CONCEPTO TÉCNICO No CT - 5007
Revisión de Estudio Particular de Respuesta Local
de Amplificación de Ondas Sísmicas
Artículo 7 - Decreto 193 de 2006

ENTIDAD SOLICITANTE: Dr. Juan Reinaldo Suárez Medina – Curaduría Urbana No. 1
PROYECTO: CAMINO DE SAN ROQUE
LOCALIDAD: 1 Usaquén
UPZ: 12 Toberín
BARRIO: La Pradera Norte
CHIP AAA0169RHRU - AAA0169RFZM
DIRECCIÓN: Calles 165 y 165A con Carrera 28
TIPO DE RIESGO: Sísmico
EJECUTOR: JEOPROBE Ltda.
FECHA DE EMISION: Octubre 12 de 2007

El presente concepto técnico corresponde a la **primera revisión** realizada por la Dirección de Prevención y Atención de Emergencias, del informe "*Asesoría Geotécnica y Sismológica para la Evaluación de la Amenaza Sísmica local del Proyecto Caminos de San Roque*" elaborado por el Ing. Jorge Alberto Rodríguez, a construirse en el predio ubicado en las Calle 165 y 165A con Carrera 28. El cual fue radicado el 24 de Septiembre de 2007 mediante oficio ER-12820, por el Dr. Juan Reinaldo Suárez Medina de la Curaduría Urbana No.1, como estudio sísmico local en cumplimiento a lo estipulado en el Decreto 193 de 2006.

Figura 1. Localización del proyecto Caminos de San Roque.

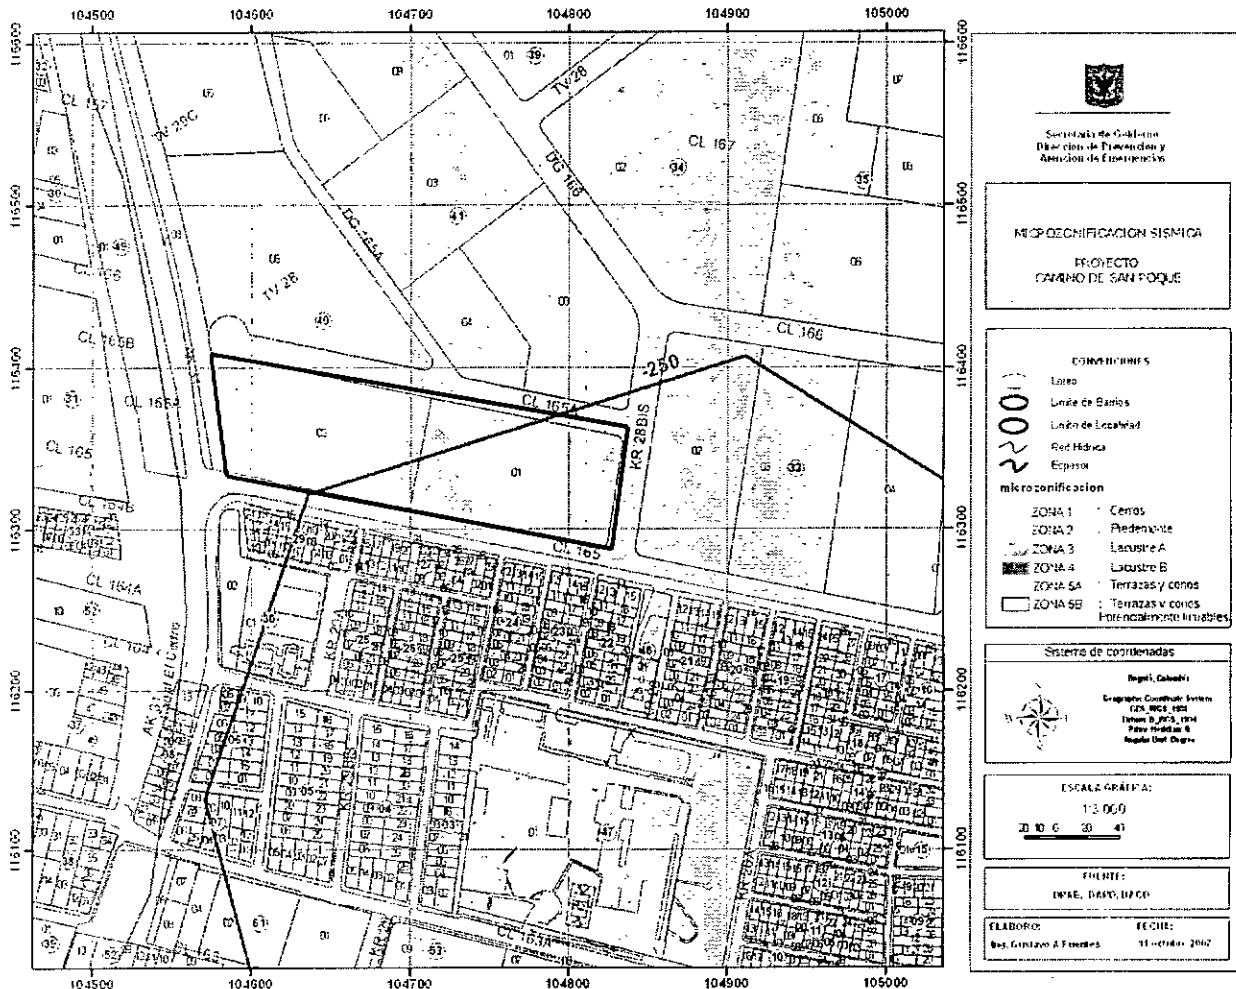
En el numeral 1.1 y 3.2, se indica que el sitio del proyecto se encuentra localizado en la Zona 3 (Lacustre A) según el decreto 193 de 2006, la cual es consistente con la localización presentada en la Figura 1 del presente concepto.

El estudio CUMPLE con este requerimiento.
